INFORME TÉCNICO DE FISCALIZACIÓN AMBIENTAL

DFZ-2022-904-VIII-RCA

PARQUE EÓLICO CAMPO LINDO

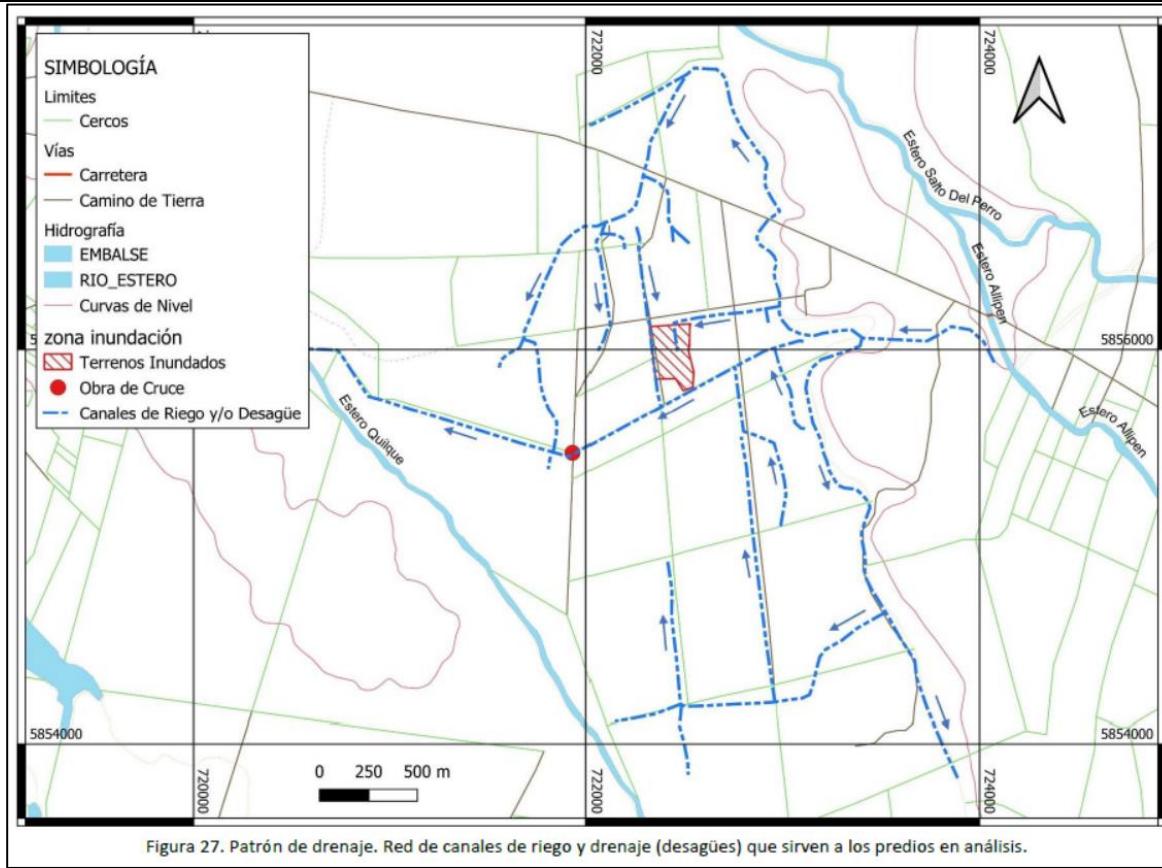
Como se aprecia, la alcantarilla presenta un escurrimiento sin obstáculos y sin generar peralte hacia aguas arriba.

Figura 7.

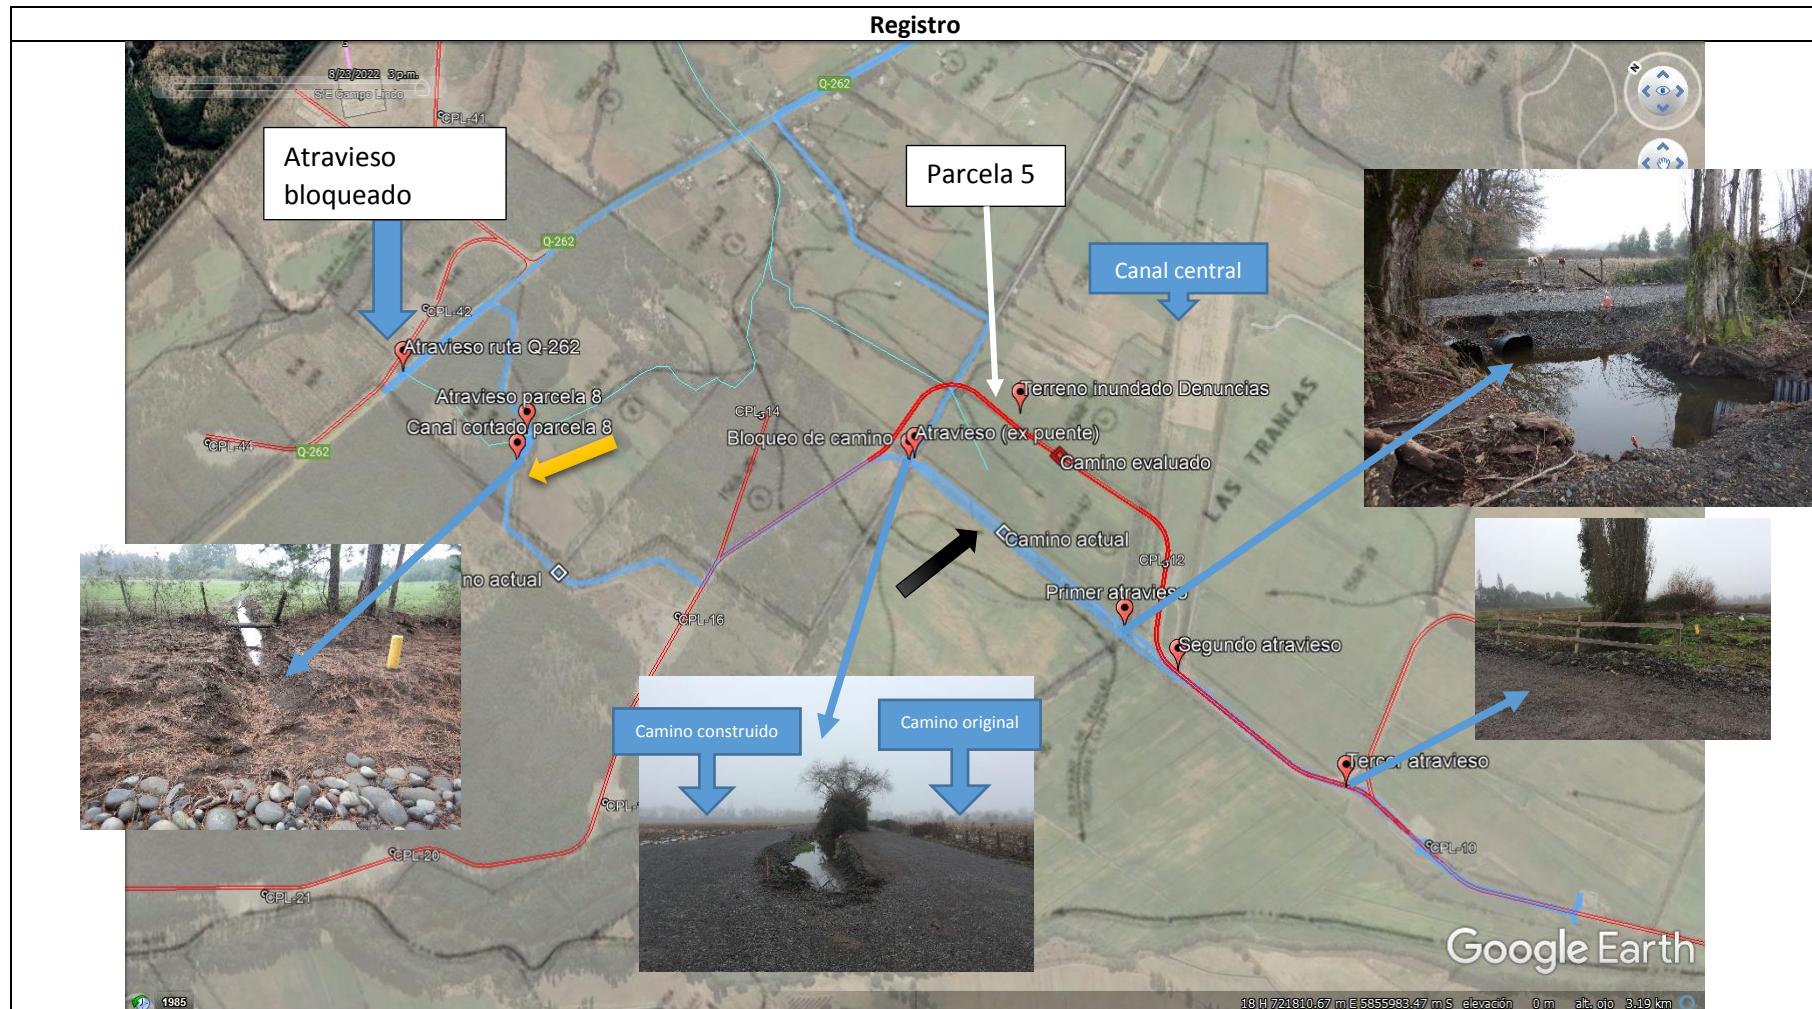
Medio de verificación: Análisis espacial de la situación ocurrida en el sector de las Parcela 8 (flecha color amarillo) y Parcela 5. Se presenta la capa de DGA de drenaje de aguas de riego (fondo de la figura) y del recorrido por caminos interiores. Se observa que el camino evaluado en la RGA y pertinencias no se ha construido y se construyó en camino paralelo existente (Ver flecha color negro). Las fotografías corresponden a inspección ambiental de fecha 25-05-2022.

Esto por tanto es una modificación del proyecto original.

Figura 8

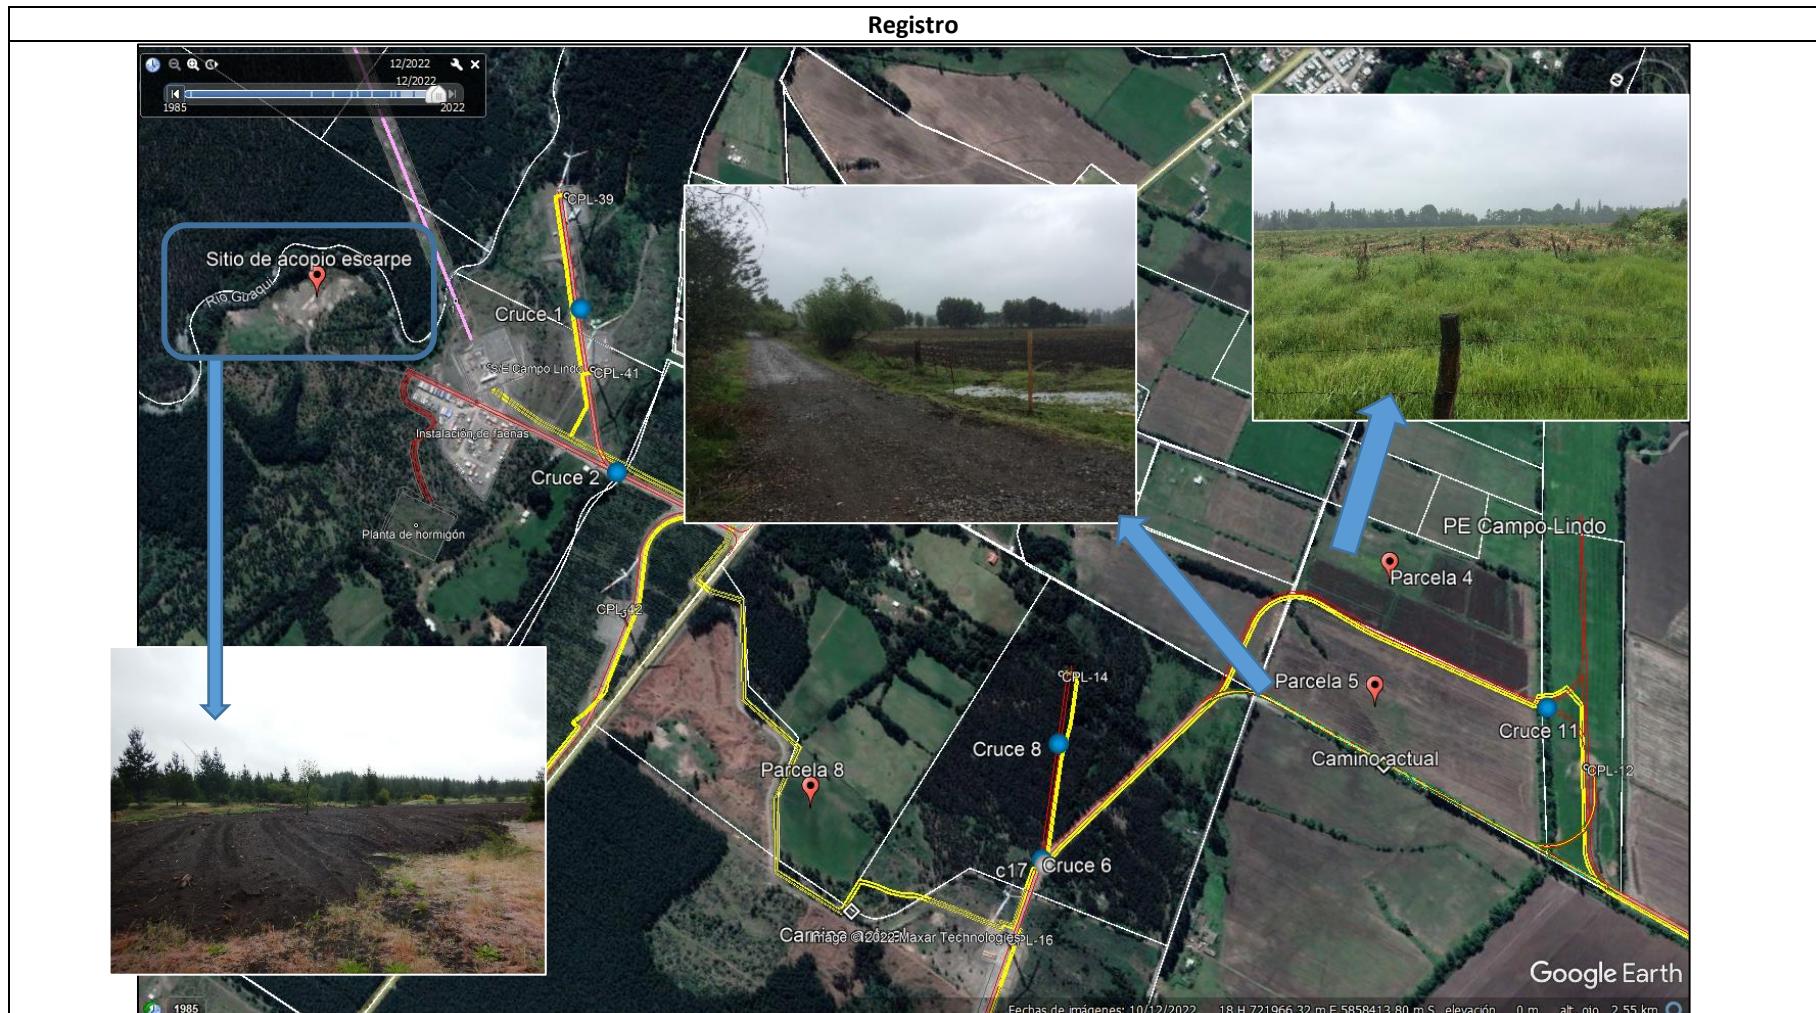
Medio de verificación: Análisis espacial de la situación ocurrida en el sector de las Parcela 8 (flecha color amarillo) y Parcela 5. Se presenta la capa de DGA de drenaje de aguas de riego (fondo de la figura) y del recorrido por caminos interiores. Las fotografías corresponden a la inspección ambiental de fecha 28-10-2022. Donde se observa que el predio PARCELA 5 LAS TRANCAS presenta una inundación parcial del terreno agrícola, cercano hacia el camino de acceso a los aerogeneradores. Se observa que las parcelas denunciadas (Parcelas 3 y 4) no presentan inundación y se ha generado un nuevo ciclo de siembra agrícola.

Figura 18.

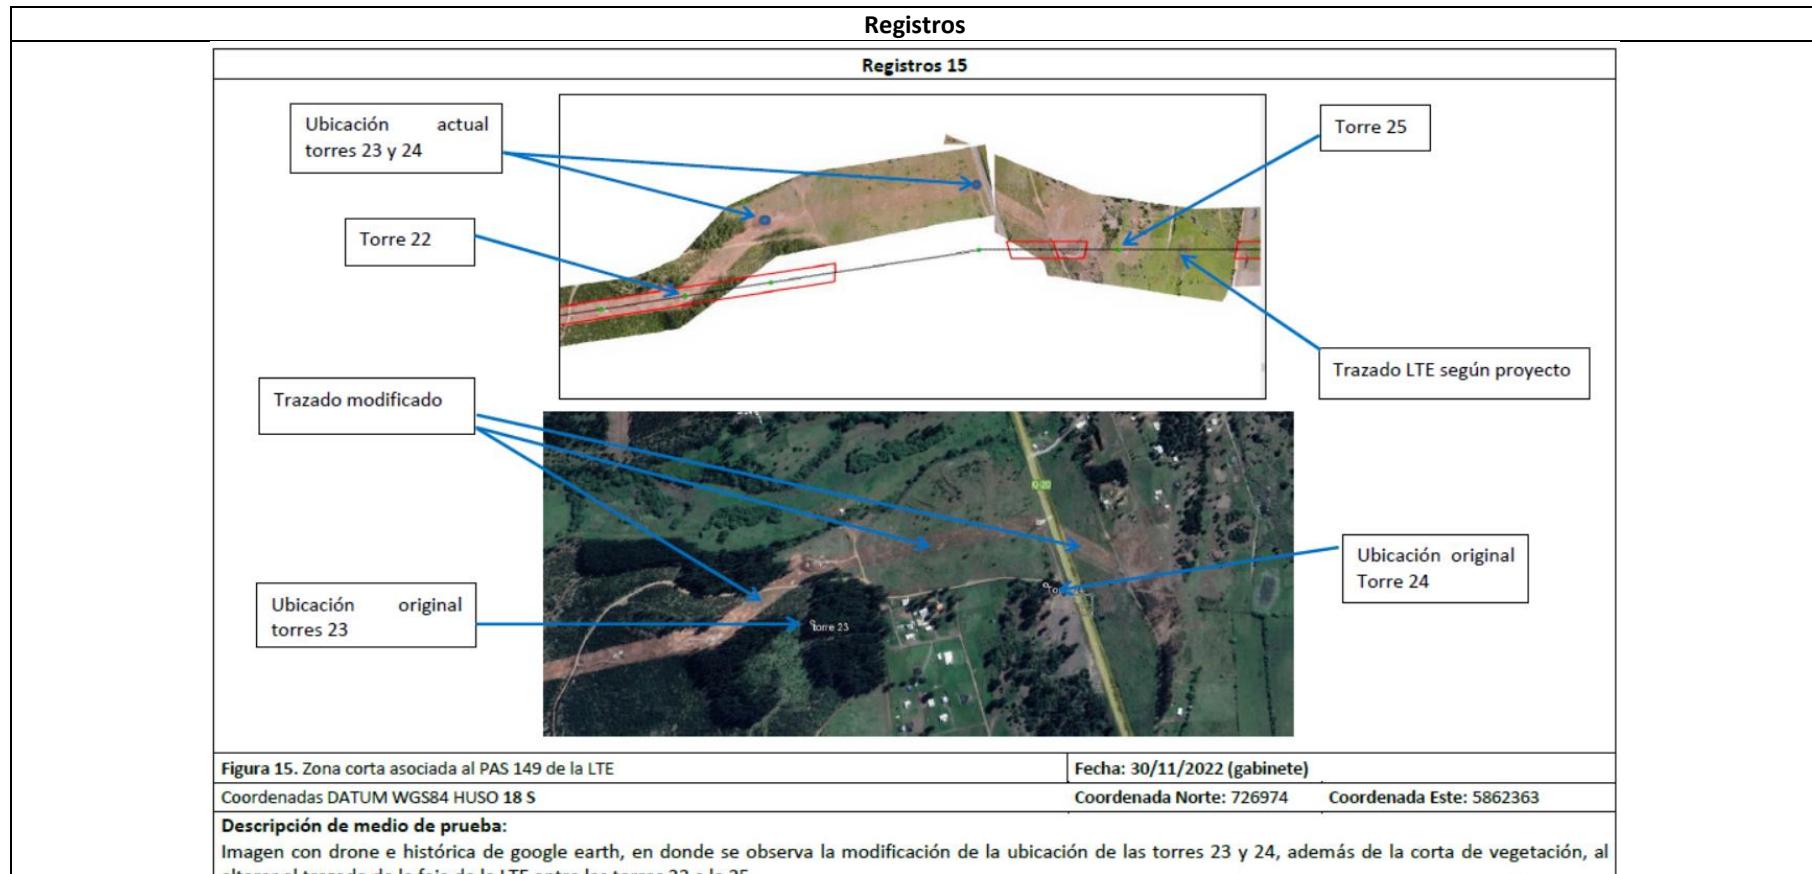
Extracto del Reporte técnico de CONAF donde se verifica que el trazado de las torres 23, 24 y 25 fue modificado. Se observa que se seguir el trazado original del proyecto, este hubiese tenido que ser construido sobre viviendas, lo cual hubiese dado origen a una expropiación por Ley Eléctrica.

La consulta de pertinencia que propone la modificación de la LTE no presenta esta modificación de reubicación de torres, si no presenta una disminución de torres. Se observa una modificación de proyecto para la LTE y por ende a los planes de manejo forestales.
